con la presente si inviano le Osservazioni contro il Progetto di un impianto eolico codice

procedura ID_VIP/ID_MATTIM: 12691 denominato "PITIGLIANO" ubicato nei comuni di Pitigliano (GR)

ID: Codice procedura (ID_VIP/ID_MATTM): 12691

“Progetto di un impianto eolico denominato “Pitigliano” ubicato nei comuni di Pitigliano (GR) e Sorano (GR) costituito da 20 (venti) aerogeneratori di potenza nominale 7,0 MW per un totale di 140,0 MW con relative opere connesse ed infrastrutture indispensabili”

Immagine 1. Vincoli ex art. 136 del CBC dal PIT della Regione Toscana e zona approssimativa dove è progettato l'impianto industriale.

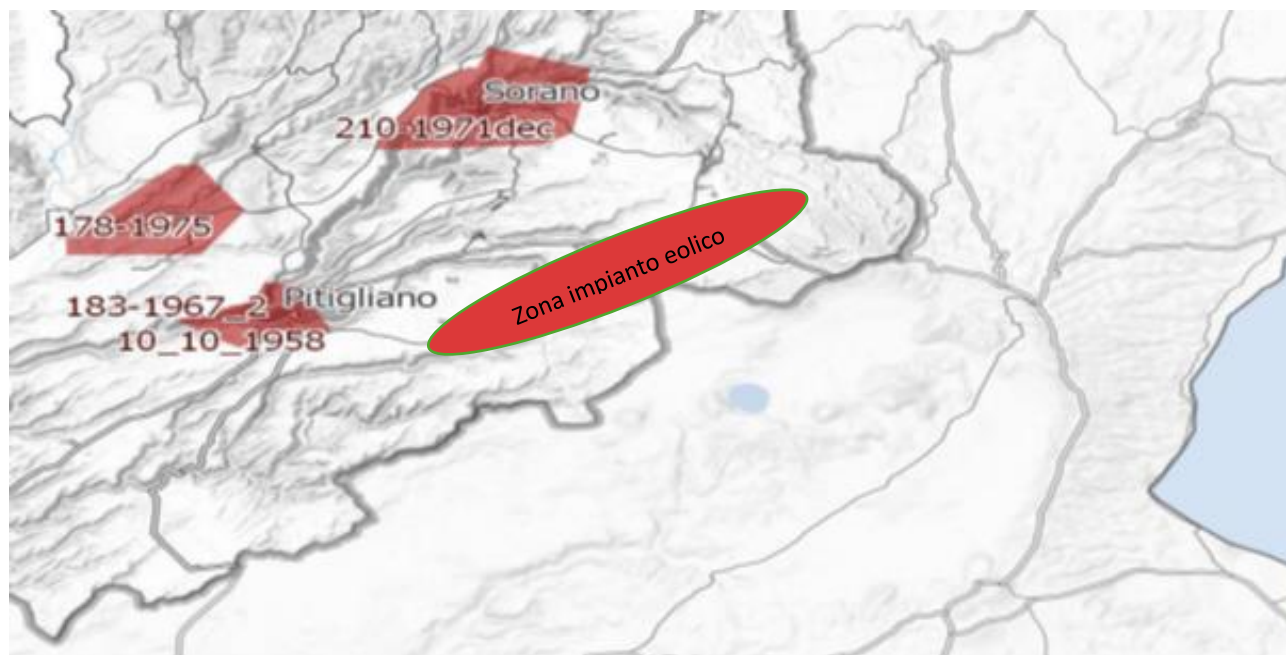
Al contrario si evidenzia che l'impianto eolico industriale citato non solo ricadrebbe con tutti e 20 gli aerogeneratori all'interno delle fasce di rispetto di 3 km di due vincoli paesaggistici di notevole interesse pubblico esistenti nella Regione Lazio e con una parte di essi nel vincolo paesaggistico del Centro abitato di Sorano (GR) quindi in aree non idonee all'installazione di impianti di energia rinnovabile. Addirittura, alcuni aerogeneratori sarebbero ubicati a poche centinaia di metri dai perimetri dei due vincoli paesaggistici laziali ex art 136 del CBC.

Inoltre, come sostiene la Proponente parte dell'impianto si verrebbe a trovare a 3,5 km dal centro abitato di Sorano. Infatti, tre degli aerogeneratori WTG 08, 09, 10 sono addirittura all'interno delle fasce di rispetto dei 3 km del suo vincolo paesaggistico di notevole interesse pubblico ex art 136 del CBC. Si evidenzia che così si crea

un'ulteriore incompatibilità con la tutela del Paesaggio.

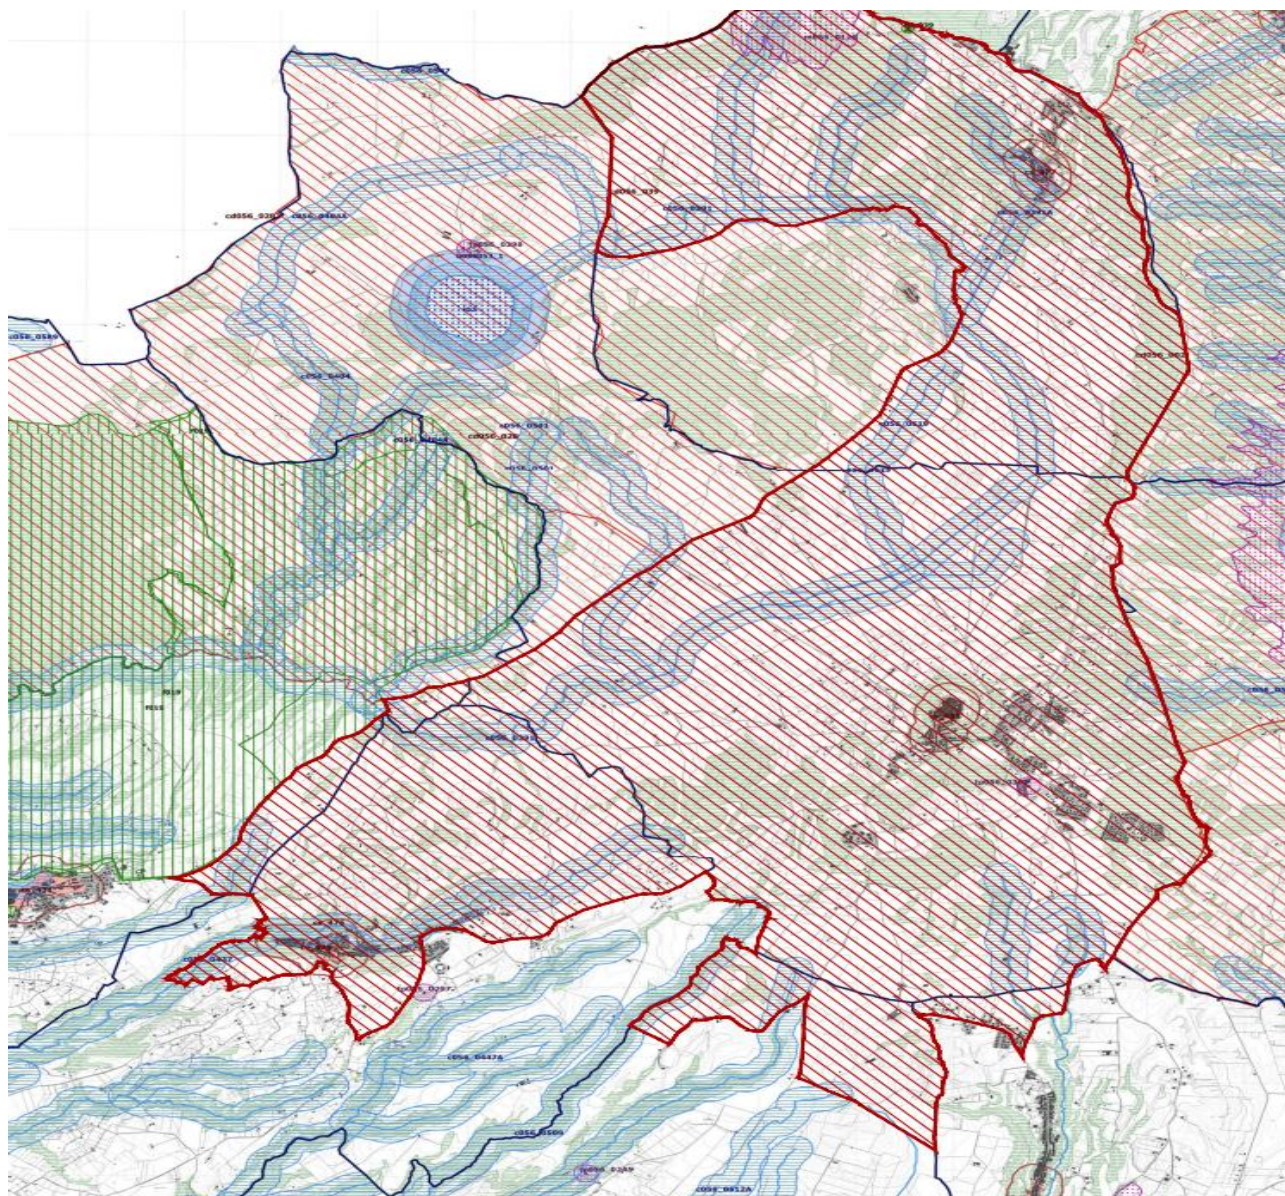
Come è illustrato nell'immagine si ribadisce che l'impianto industriale "Pitigliano" ricade completamente all'interno delle fasce di rispetto dei due vincoli di notevole

interesse pubblico e lambisce quelle di un terzo vincolo e quindi come affermato dal Consiglio di Stato nelle sentenze citate, l'impianto è insediato in area non idonea ai sensi dell'art. 20 comma 8 lettera c quater del D.Lgs. n. 199/2021 e ss.mm.ii al contrario di quanto sostiene la proponente.

Immagine 3. Cumulo di una parte di impianti eolici, fotovoltaici e geotermici industriali in progettazione ed esistenti intorno all’eolico industriale “Pitigliano”.

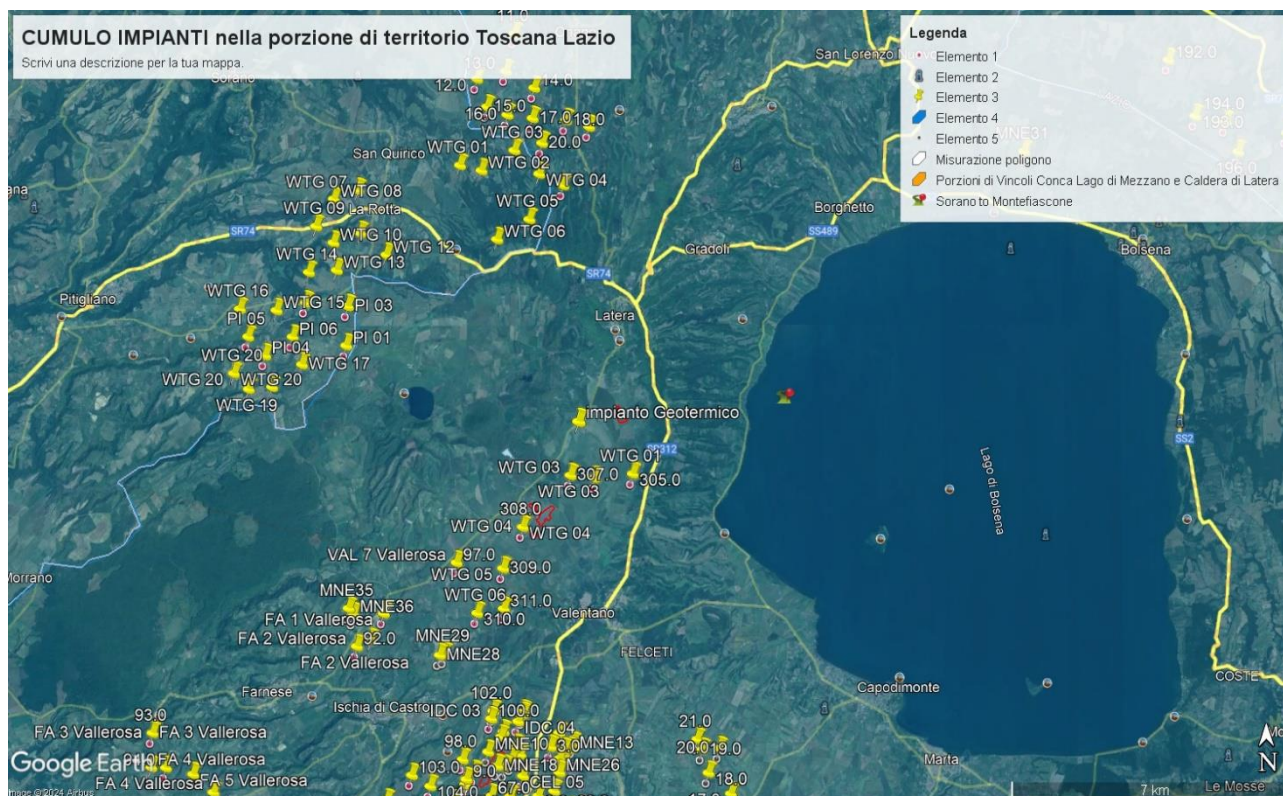
Beni Culturali “*Ambito paesaggistico, geologico e geomorfologico dell’orlo della caldera di Latera ...*” Non vengono nemmeno citati gli impianti eolici in progetto al MASE, il “Rempillo” (6 aerogeneratori) e un altro in verifica amministrativa di 14 aerogeneratori e 72, 6 MW. Ad oggi nei territori di Pitigliano, Sorano e in quello limitrofo potenzialmente potrebbero essere insediati 40 aerogeneratori alti 200 metri e larghi 170. Ma la proponente non cita neanche altri impianti che creerebbero il cumulo e quindi maggiore impatto. Infatti, sul territorio della “Città del Tufo” (Sorano e Pitigliano) impatterebbero anche l’impianto eolico “Montarzo” di Onano con 13 aerogeneratori con le dimensioni ricordate, l’altro eolico industriale nel territorio di Valentano con sette aerogeneratori (stesse dimensioni), gli impianti di Farnese con un minieolico di 3 Torri alte 60 metri già installate in località Poggio del Crognolo e l’impianto eolico industriale “Vallerosa” (7 aerogeneratori alti 200 metri e larghi 158 metri) in procedura VIA presso la Regione Lazio. Inoltre, altri impianti del minieolico già presenti a Valentano, Cellere e Piansano e due progetti eolici industriali con le stesse dimensioni (200 m x 170 m) nel Comune di Ischia di Castro. La valutazione del cumulo non prende neanche in considerazione gli impianti industriali di fotovoltaico e agrivoltaico in progetto a Farnese, Valentano, Ischia di Castro, Cellere. L’impianto geotermico in procedura Via al MASE, progettato nella Caldera di Latera. Quindi è stata effettuata una valutazione del potenziale impatto cumulativo non veritiera a dispetto di quanto affermato dalla proponente che sostiene di aver preso in considerazione uno spazio di 10 km intorno al suo impianto per gli impatti che si creerebbero.

Nella Parte IV delle Linee guida citate al punto 16.1, nello stabilire i requisiti per la valutazione positiva dei progetti nel procedimento di VIA si parla di individuazione delle aree idonee per l’insediamento degli impianti tenendo conto di aree degradate da attività antropiche pregresse o in atto (brownfield) tra cui siti industriali, cave, discariche, siti contaminati. Stessa raccomandazione viene ribadita anche nell’art.20 del D.Lgs n. 199/2021. Ma appare inascoltata dalla proponente. Infatti, insiste molto nel dire che il suo impianto industriale è compatibile con il territorio nonostante le numerose incompatibilità paesaggistiche, culturali, economiche e naturalistiche che esso incontra.

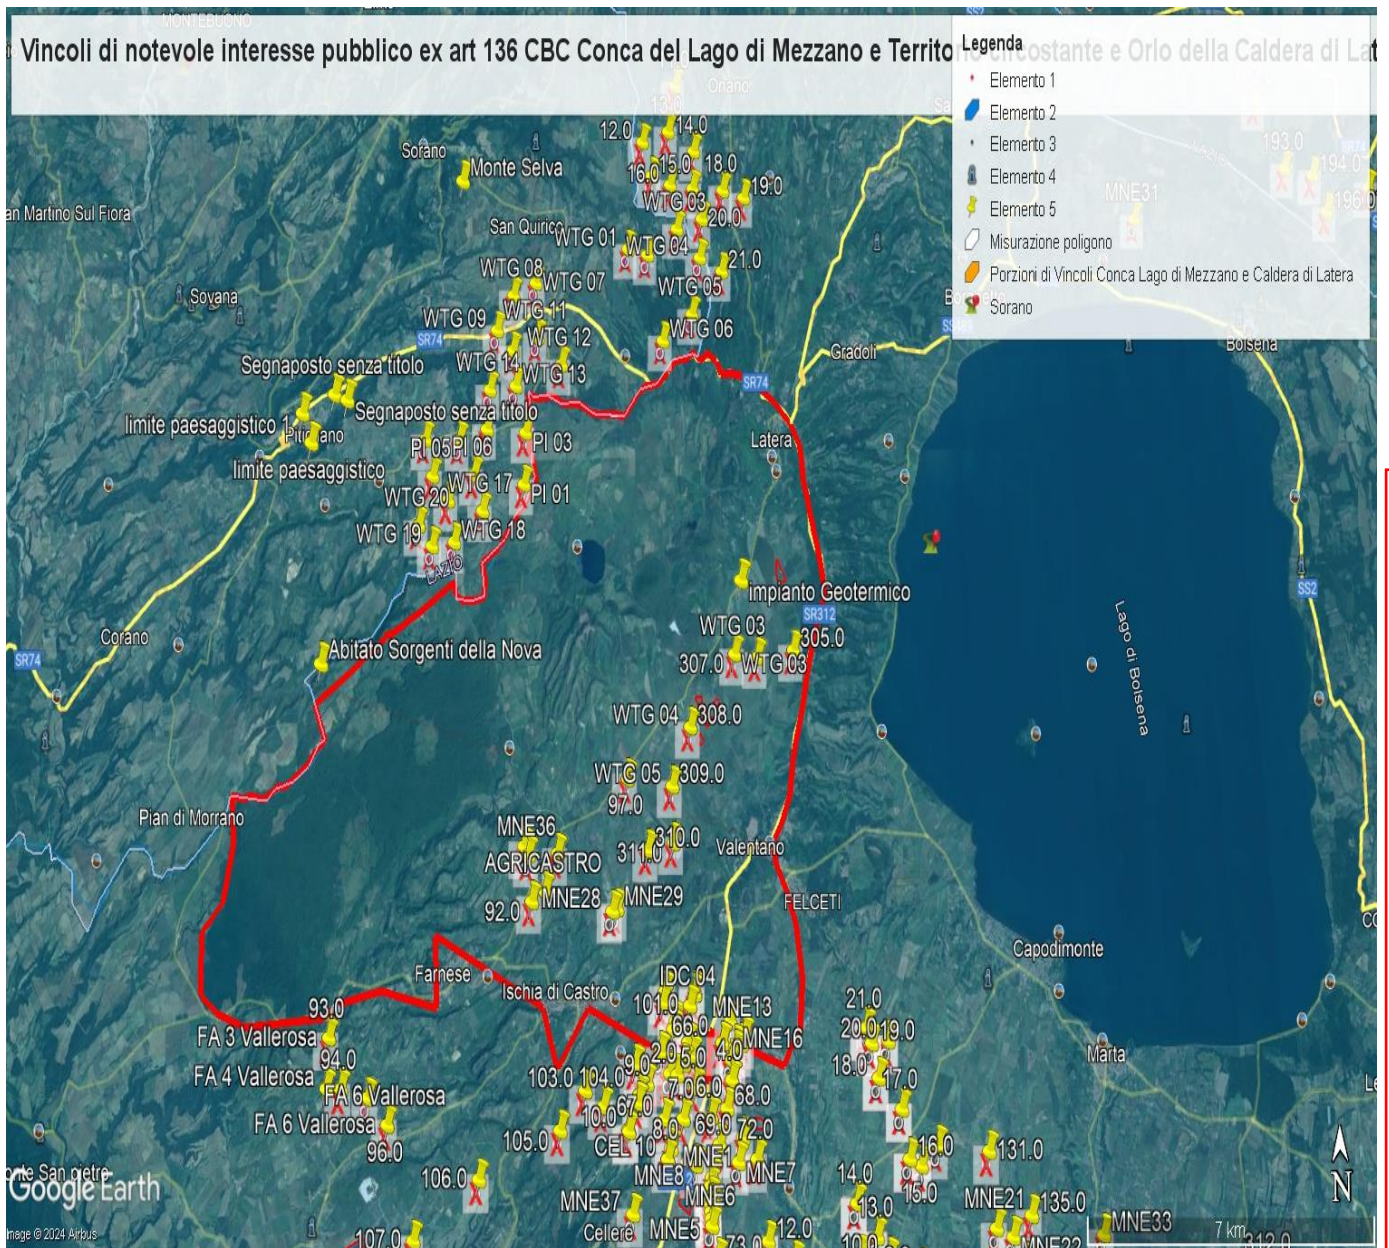
e schiantandosi cadrebbe direttamente sulla strada regionale e un'altra la WGT 09 a 235 metri dalla stessa facilmente raggiungibile dai pezzi creatisi in un eventuale schianto e anche la WGT 08 a 310 metri sempre in zona di relativo pericolo. Le pale WGT 10, 12 e 13 si trovano invece a 60 – 70 metri da una strada sterrata che collega abitazioni e strutture agricole mentre la WGT 14 a poco più di 200 metri. La pala WTG 16 si trova a 320 metri dalla Strada Provinciale Pantano ed a soli 100 da una strada sterrata che collega abitazioni e strutture agricole. La WTG 20 si trova a soli 160 metri da una strada sterrata che collega due Agriturismi. Anche queste costituisce un pericolo per l'incolumità delle persone e degli animali in caso di schianto o di rottura di parti dell'aerogeneratore. E' noto che possono verificarsi rotture della lama in rotazione o di pezzi della stessa e a volte anche crolli dell'intero aerogeneratore o spezzamento (meglio *rottura*) della torre a causa di incendi o eventi atmosferici estremi sempre più frequenti anche nei nostri territori. Uno dei principali eventi che comporta la rottura della lama è rappresentato dalla fulminazione atmosferica anche se le lame sono idoneamente protette contro questi fenomeni mediante ricettori metallici disposti alle estremità delle lame ed idoneamente collegati a terra. Nel caso di rottura accidentale di un elemento rotante a seguito di distacco, attraverso le leggi della balistica classica è possibile determinare le probabili traiettorie dell'elemento. Infatti, nota la velocità di rotazione e le caratteristiche geometriche, si può procedere all'applicazione delle leggi della fisica per giungere ad una stima esatta delle traiettorie. Purtroppo, la stima è chiaramente semplificata vista la complessità del problema e le molte variabili che entrano nel calcolo, soprattutto per ciò che riguarda le azioni aerodinamiche di portanza, resistenza e momento aerodinamico di difficile definizione soprattutto in caso di frammenti irregolari e di geometrie incognite. In letteratura esistono degli studi condotti relativamente a questa specifica tematica. Uno dei riferimenti è rappresentato dallo studio condotto dalla società Vestas Wind System: "Vestas V80 – Blade Trow calculation under normal operationing

conditions (2001)”. Detto studio riporta la stima della traiettoria di una pala eolica in condizioni di normale funzionamento sia per la pala intera che per eventuali frammenti. Lo studio ipotizza che, in assenza di forze aerodinamiche, la massima gittata si ottiene quando la pala si distacca dal rotore con un angolo di 135° azimut, considerando quale unica forza inerziale quella di gravità con approccio quindi conservativo e a vantaggio di sicurezza. Viene quindi calcolato il tempo di volo considerando la velocità verticale iniziale applicata al centro di gravità. Nota la durata di volo e conoscendo le componenti orizzontali e verticali della velocità è possibile definire la traiettoria dell'elemento distaccatosi. Le conclusioni dello studio analitico del fenomeno, **basato su grossolane approssimazioni anche dichiarate**, ha dimostrato che è opportuno evitare la presenza di ricettori sensibili al probabile distacco di organi rotanti nella circonferenza di raggio 85 m dall'asse dell'aerogeneratore. A pag 7 del Documento prodotto dalla proponente “ Relazione gittata” a pag 7 si afferma *“Nella definizione del Layout del Parco di Pitigliano-Sorano in un intorno di ampiezza pari a 212,04 m che rappresenta il valore di gittata reale stimato non ricade nessun punto sensibile”*. Questo valore della gittata massima oltre a non essere assolutamente condivisibile e non realistico in quanto addirittura di poco superiore all'altezza della pala non è neanche veritiero perché abbiamo visto che la S.R 174 maremmana sarebbe interessata dal crollo della pala WGT 07 e altre strade provinciali e secondarie sarebbero interessate dalla vicinanza di altri aerogeneratori sopra meglio individuati.

Infatti, il fenomeno della gittata massima è molto più complesso da stimare analiticamente, per questo si rimanda all'esperienza dei costruttori più esperti i quali indicano detto fenomeno come molto raro con una variabilità di ritrovamenti dei frammenti a distanze molto varie, in relazione ai numerosi fattori che possono condizionare l'evento, l'orografia, la velocità del vento, la direzione, le azioni aerodinamiche di portanza che potrebbero spingere a centinaia di metri frammenti di elementi rotanti, come purtroppo avvenuto già in

passato. Il rischio è elevato sia per gli abitanti che si trovano entro i 500 metri lineari sia per gli agricoltori che si troveranno a coltivare i suoli sottesi dall'impianto o nelle attività di ricezione legate agli agriturismi sia per i veicoli che si troveranno a transitare sulle strade regionali, provinciali, comunali o vicinali citate. Per questo ulteriore motivo legato all'incolumità delle persone e degli animali chiediamo che venga espresso parere contrario alla realizzazione dell'impianto eolico "Pitigliano".

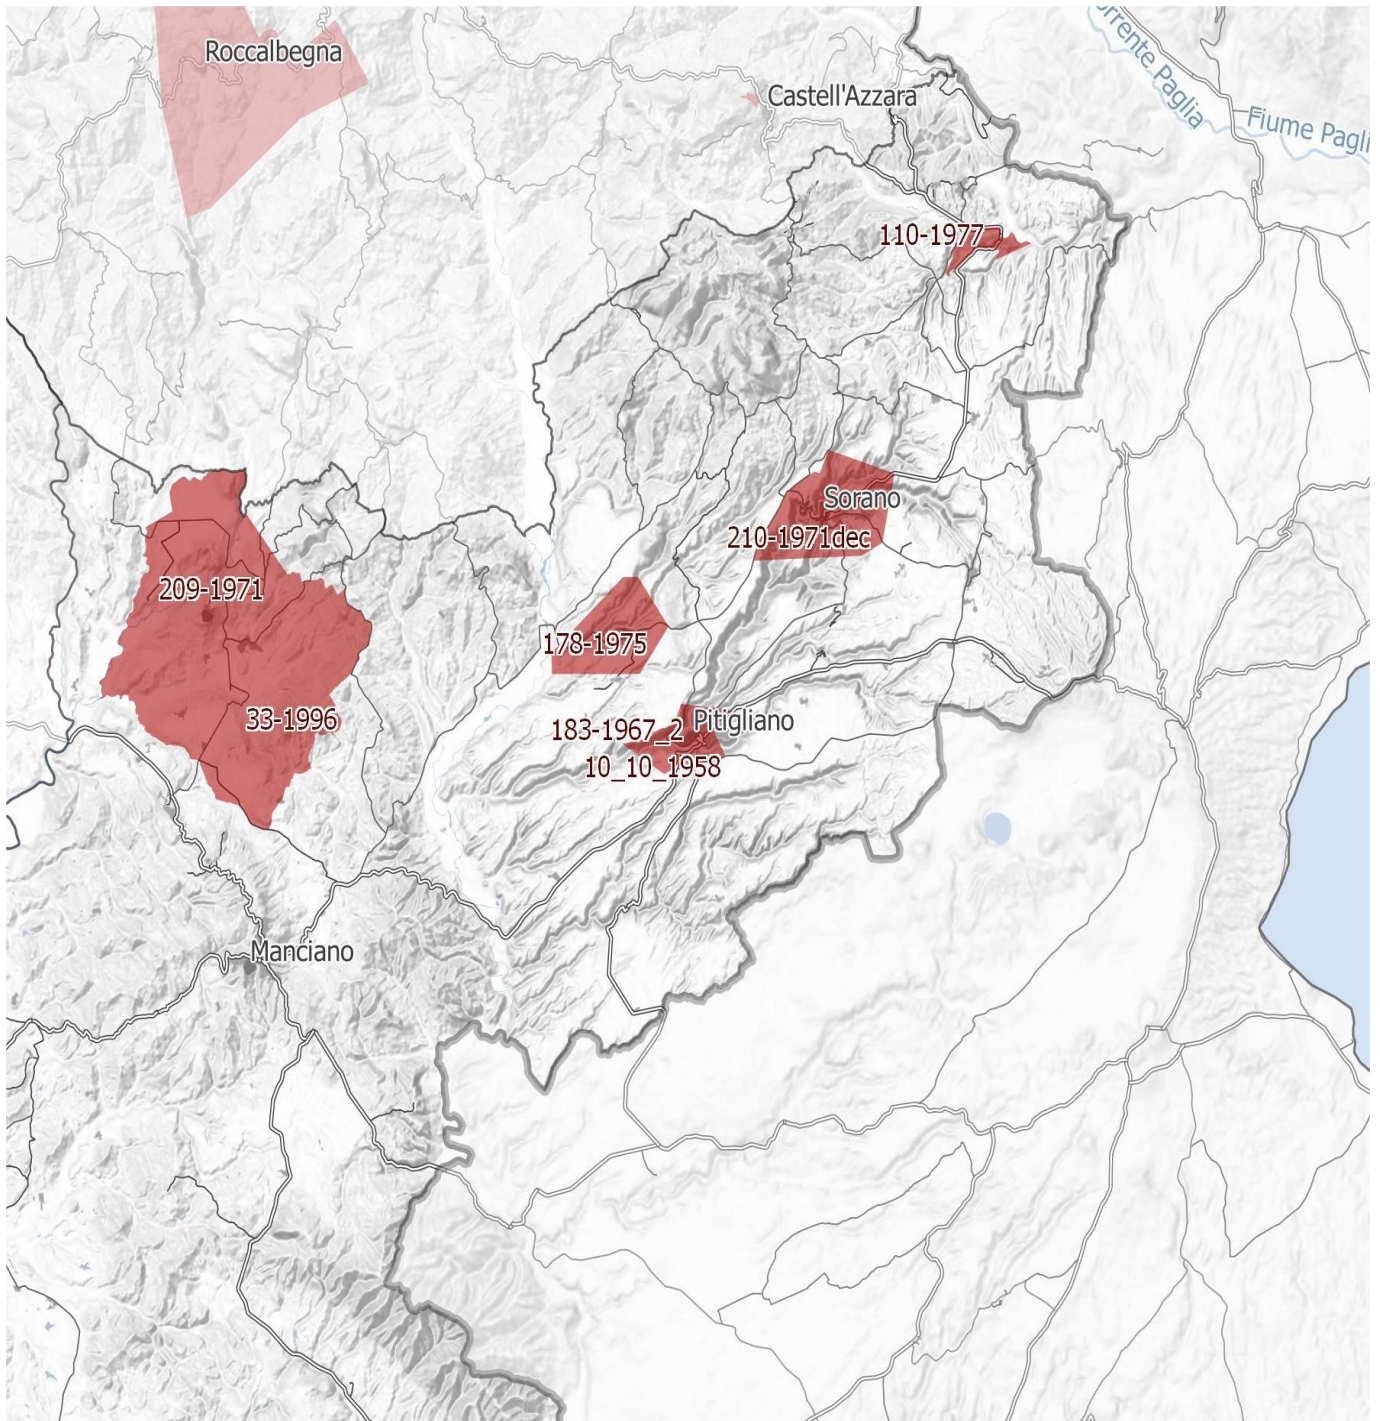
IMMAGINE n. 4 Si evidenzia che i tre aerogeneratori WTG 07, WTG 08 e WTG 09 impattano con il vincolo paesaggistico di notevole interesse pubblico del Centro Storico di Sorano. Il WTG 07 si troverebbe a 2828 m, WTG 08 2504 e WTG 09 2990. Il cavidotto dell'impianto invece impatta in buona parte del Vincolo paesaggistico ex art. 136 del CBC del Centro Storico di Pitigliano.
